<Nasz znak: 92384167E-FA>

15 lipca 2021 r.

Pilna notatka bezpieczeństwa — Pilne wycofanie wyrobu medycznego Elektroda podskórna EMBLEM™ S-ICD (model 3501) z formularzem odpowiedzi/listą produktów

TEMAT: Firma Boston Scientific uzyskała akceptację oznakowania CE udoskonalonej elektrody podskórnej EMBLEM S-ICD¹, w której wprowadzono zmiany zapobiegające potencjalnym złamaniom trzonu elektrody za proksymalnym pierścieniem czułości. Firma Boston Scientific rozpoczyna teraz dystrybucję udoskonalonej elektrody.

ZAŁĄCZNIK A — Opis na opakowaniu elektrody EMBLEM

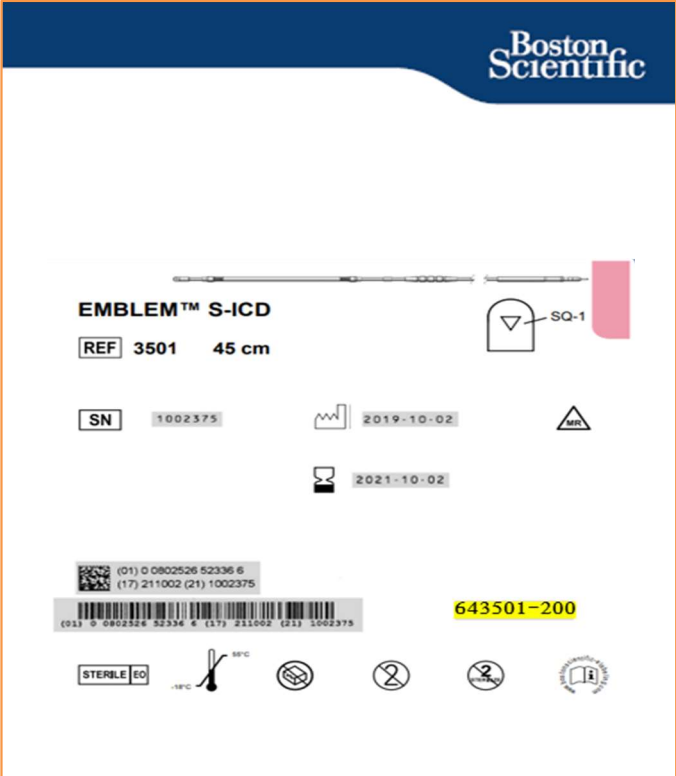
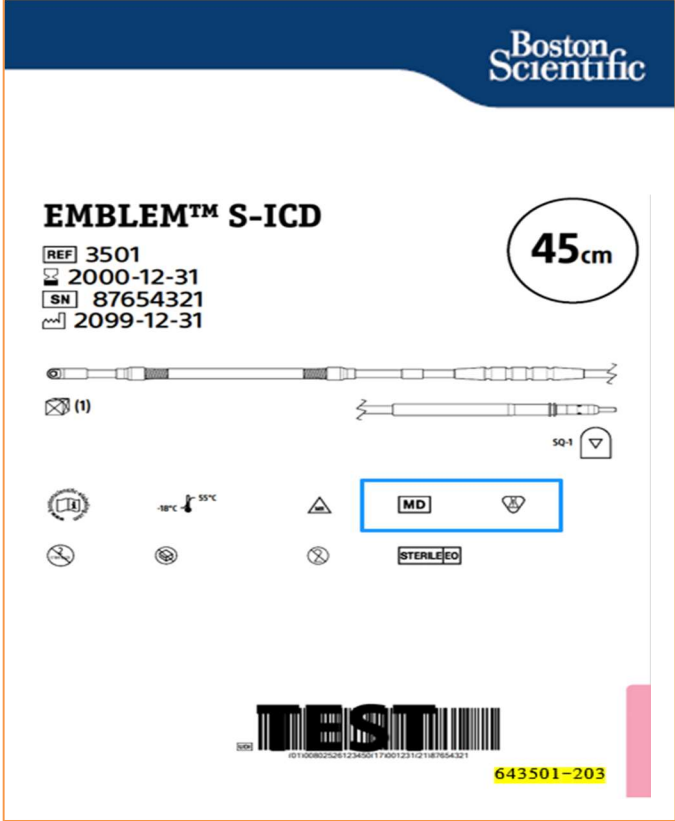
<p>Do wycofania i zwrotu Wycofywana elektroda EMBLEM w pierwotnej wersji</p>	<p>Do użytkowania Udoskonalona elektroda EMBLEM</p>
<p>Gdy udoskonalone elektrody będą dostępne w Państwa placówce, prosimy zwrócić elektrody EMBLEM o 9-cyfrowych numerach katalogowych kończących się cyfrą <u>0</u> lub <u>1</u> (na przykład 643501-20<u>0</u> kończy się cyfrą <u>0</u> i oznacza, że tę elektrodę należy zwrócić).</p> 	<p>Udoskonalone elektrody EMBLEM mają 9-cyfrowe numery katalogowe kończące się cyfrą <u>3</u> lub <u>wyższą</u> i mogą być użytkowane (na przykład 643501-20<u>3</u> kończy się cyfrą <u>3</u>).</p> 
<p>Wycofywane elektrody EMBLEM w pierwotnej wersji są potencjalnie podatne na złamania trzonu za proksymalnym pierścieniem czułości. To opakowanie może także zawierać dokumentację opisującą nieprawidłowość polegającą na złamaniach trzonów elektrod, o której mowa w komunikacie z grudnia 2020 r.</p>	<p>W udoskonalonej wersji elektrody podskórnej EMBLEM S-ICD wprowadzono zmiany konstrukcyjne proksymalnego pierścienia czułości, które mają zapobiegać złamaniu trzonu elektrody za pierścieniem, a także zmiany w opakowaniu zapewniające utrzymanie zgodności z wymaganiami dotyczącymi oznakowania i dokumentacji (wyróżnienie kolorem żółtym i niebieskim kwadratem oznacza pozycje z istotnymi zmianami).</p>
